# В конструкцию рекуператора CUPER внесены изменения

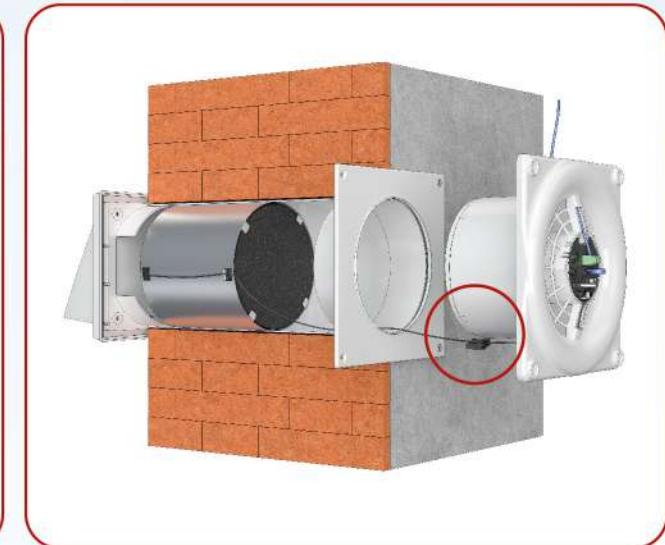
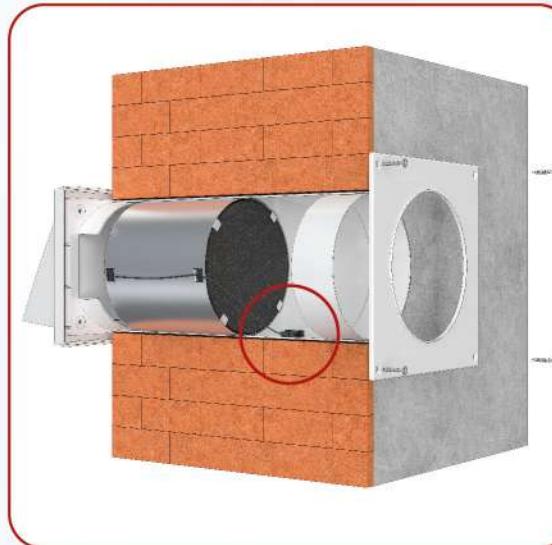
Ранее датчики температур располагались на шлейфе и подключались к плате управления через штекер.

Теперь датчик стал частью платы.  
Такое расположение не затрудняет  
сборку рекуператора и существенно  
упрощает его монтаж.  
Подключение стало проще, так как  
теперь нет необходимости  
присоединять корпус к шлейфу  
с датчиками.  
При этом алгоритм работы в умном  
режиме не изменился.
